Stavba: **CENTRUM KOMPLEXNÍ PSYCHIATRICKÉ PÉČE BRNO**

Objekt: **Stávající Pavilon G část A, 1.PP**

Příloha 01 pro ZL 037 doplnění napájecích zdrojů umyvadel a WC, včetně ovládání

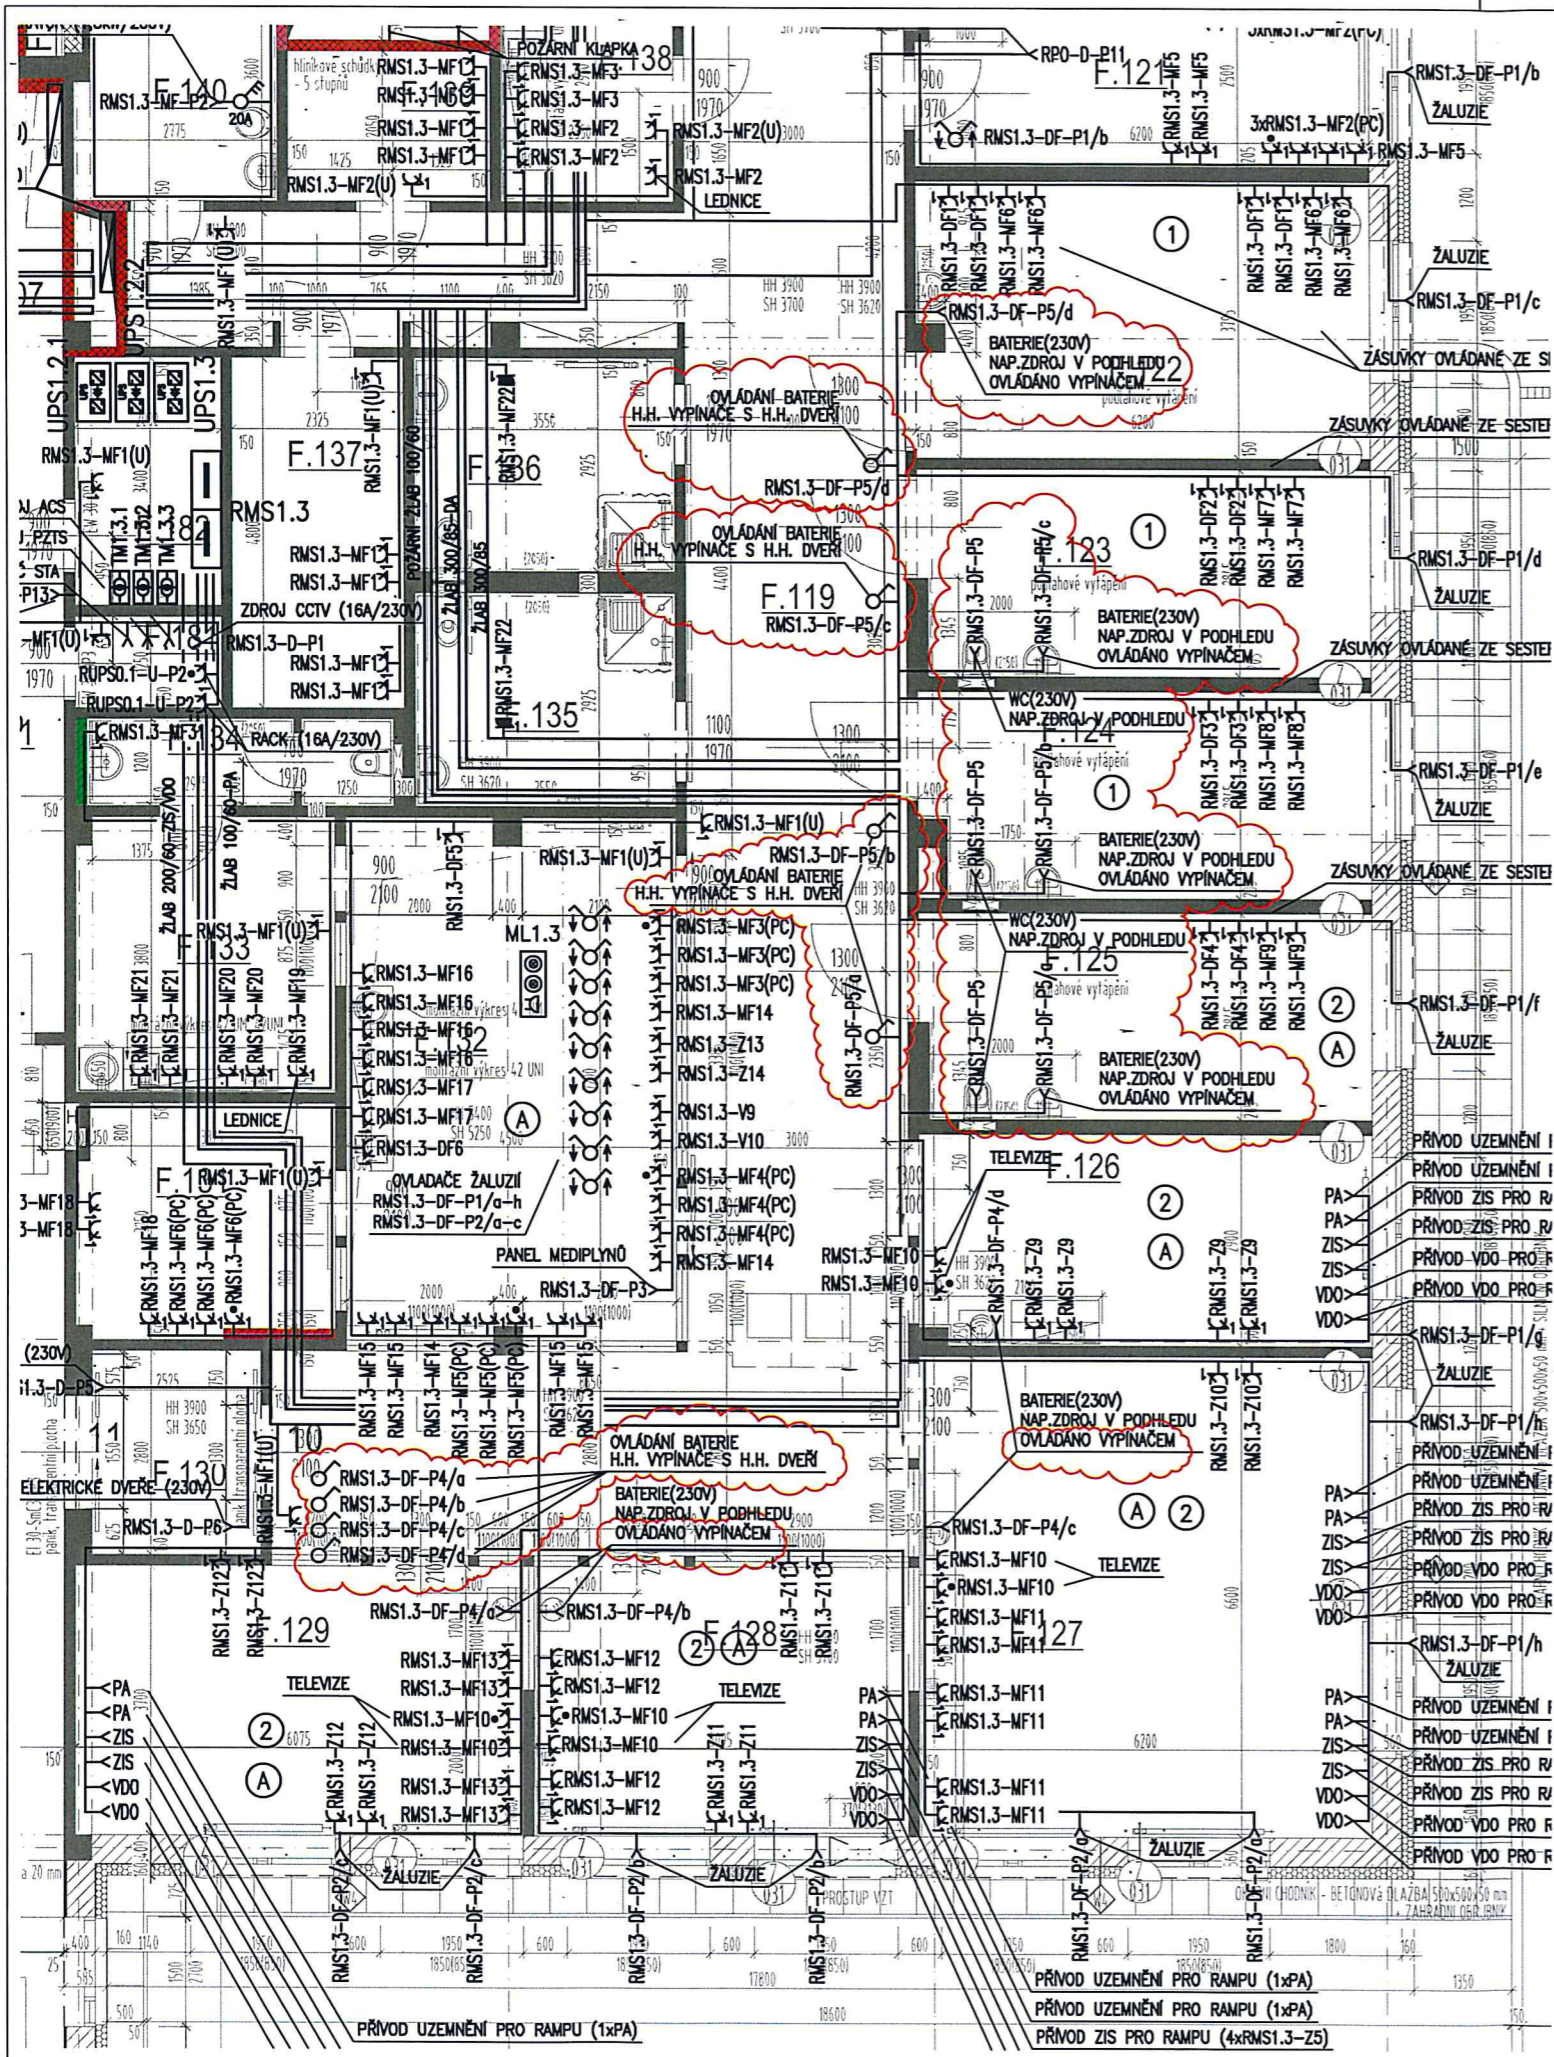
POPIS	Změnu vyvolal: FN Brno		
	Popis změny: Požadavek uživatele na dodatečné vypínání zdrojů na vodě v neklidových pokojích		
ZMĚNA	Způsob projekčního zpracování: revize DPS		
	vliv změny na náklady stavby: ANO		
	ocenění změny předložil: GZ		ve formě
	náklady na změnu D.1.01 SO 01 - PAVILON G PK Rozpočet D.1.01.4.06-REV 01 Silnoproudá elektrotechnika - revize 01	vícepráce	méněpráce
	Příloha 01 rozpočet, položky D.1.01.4.06-REV 01 Silnoproudá elektrotechnika - revize 01	13 728,30 Kč	0,-
	projekční náklady	0,-	0,-
	úprava smluvní ceny:		
	Přípočet v části objekt D.1.01 SO 01 – Pavilon G PK, rozpočet D.1.01.4.06-REV 01 Silnoproudá elektrotechnika - revize 01.		
	zvýšení:	13 728,30 Kč	
	snížení:	0,-	
nová cena:	Samostatná příloha celkové rekapitulace ZL pro dodatek č. 2		
odsouhlasení nákladů na změnu:	Datum	Podpis	
zhotovitel:			
objednatel (investor, uživatel)			
TDI:			
GP:			
TERMÍNY	Termín předání PD změny: 11.2.2020 v.č. D1.01.4.6.102c

Č. REVIZE: REVISION NO.:	DATUM VYDÁNÍ: DATE OF ISSUE:	POPIS REVIZE: DESCRIPTION OF THE REVISION:	VYPRACOVAL: ELABORATED BY:
	30.01.2020	DOPLNĚNÍ VÝVODŮ PRO ELEKTRICKÉ DVEŘE	Ing. Miroslav Matuška
	04.02.2020	PŘESUN ZÁSUVK V MÍSTNOSTI F.108	Ing. Miroslav Matuška
	11.02.2020	DOPLNĚNÍ VÝVODŮ A OVĽADÁNÍ PRO SPLACHOVAČE A BATERIE	Ing. Miroslav Matuška
